改善箇所説明

不具合の内容

対策品ラベル

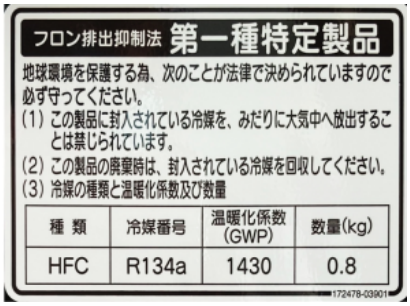
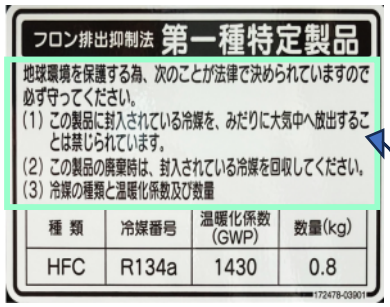
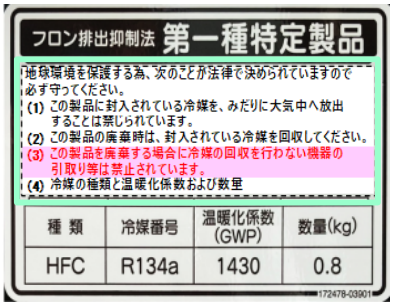
小型特殊自動車のエアコン搭載車において、フロン排出抑制法に関する表示ラベルに不備があり、冷媒として充填されているフロン類の回収が行われていない製品の引取り等が禁止されていることの表示がされていない。

対策前ラベルの上に、必要な内容(赤字部)を追記した対策品ラベルを貼り付ける。

対象車両のラベルの上に、冷媒として充填されているフロン類の回収が行われていない製品の引取り等が禁止されていることを追記した対策品ラベルを貼り付ける。
